Betreft: Besluit op Wob-verzoek 19-1267

Rapport van bevindingen

Naar aanleiding van een ongeval op 18-08-2019 met de loopband achter de kassa (begane grond), is er een inspectie uitgevoerd van deze lopende band.

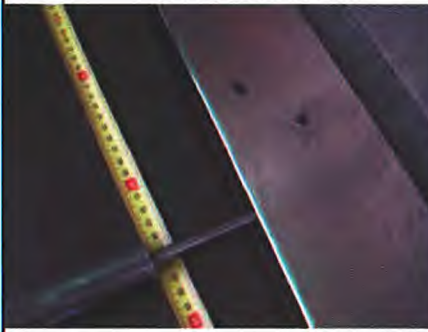
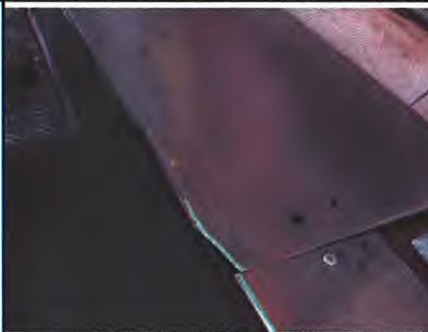
De vermoedelijke oorzaak was een slecht werkende sensor. Deze sensor is door de exploitant vervangen en aanvullend heeft hij een camera gemonteerd voor extra zicht op de loopband.

Tijdens de inspectie is de werking van de lopende band, het functioneren van de aanwezige noodstoppen (1x bij de lopende band en 2x in de kassa), de sensor en het camerabeeld gecontroleerd. Tevens is de loopband visueel gecontroleerd op beknellingsrisico's en dergelijke.
